Cc: Dufeutrelle, Gerard UTCFS; Anxionnat, Bertrand UTCFS; Basecq, Frederic UTCFS; Elui, Eric UTCFS; Lajarrige, Jerome UTCFS; Lapuyade, Franck UTCFS; Marcouyeux, Alain UTCFS; Normand, Yves UTCFS; Laparade, Pascale UTCFS; Lochon, Sylvain UTCFS; Soboleff, Marc UTCFS; Thome, Pierre UTCFS; Simon, Alexandre UTCFS; Detriche, Philippe UTCFS; Balligand, Frank UTCFS; Becker, Cyrille UTCFS; Cresp, Florent UTCFS; MARTIN, Regis RM UTCFS; Monfray, Eric UTCFS
Objet: Flash info Technique : ADDENDUM Câblage des nouveaux socles I SCAN+ (640000079)
Importance: Haute

Flash Info Technique

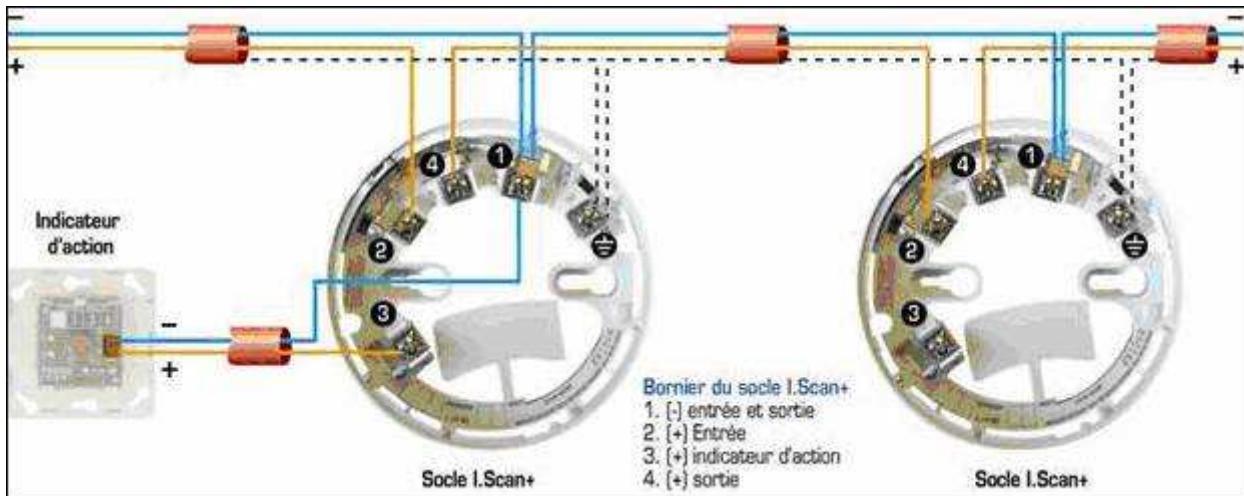
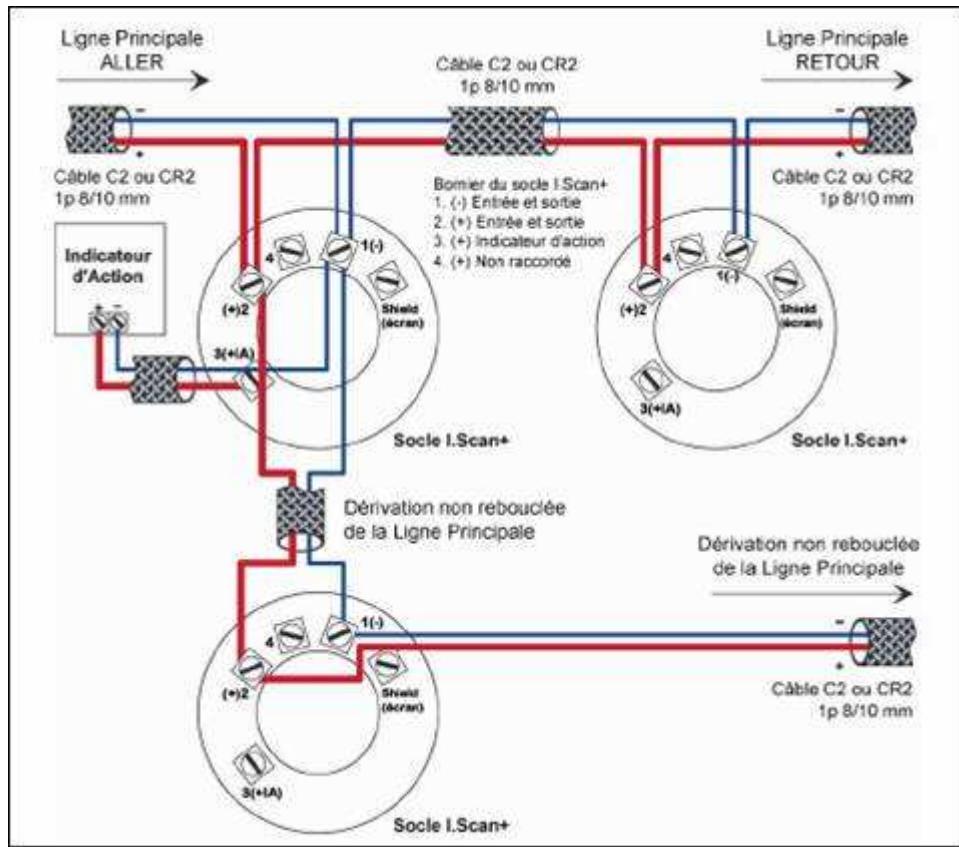
En complément du Flash info envoyé le 15/04/2010, les socles I SCAN + (640000079) sont maintenant équipés d'une patte métallique qui, au niveau des bornes 2 "+ entrée" et 4 "+sortie" :

- ⊕ assure la continuité lorsque les détecteurs de la gamme I SCAN et ceux de la gamme I SCAN + sans ICC sont implantés, (même quand ces détecteurs seront retirés du socle),
- ⊕ supprime la continuité (permettant le bon fonctionnement de l'ICC) lorsque les détecteurs de la future gamme I SCAN + avec ICC seront implantés, et la rétablie lorsque les détecteurs seront retirés du socle,

Ainsi, vous pouvez câbler dès à présent les socles conformément au schéma ci-dessous (aucune modification de câblage à prévoir ultérieurement si besoin de l'ICC intégré dans les détecteurs I SCAN + contrairement à aujourd'hui).

Nota : Le schéma précédemment diffusé restant tout de même conforme : une modification de câblage sera cependant à prévoir ultérieurement si besoin de l'ICC intégré dans les détecteurs I SCAN +

Le principe de câblage de ces socles reste identique au socles I SCAN et est conforme au schéma ci-dessous (schéma maintenant présent dans les manuels d'installation MI des différents tableaux) : la borne 4 (+) ne sert donc pas pour la gamme de détecteurs I SCAN (elle sera utilisée ultérieurement, lorsque la gamme de détecteurs I SCAN+ sera disponible)
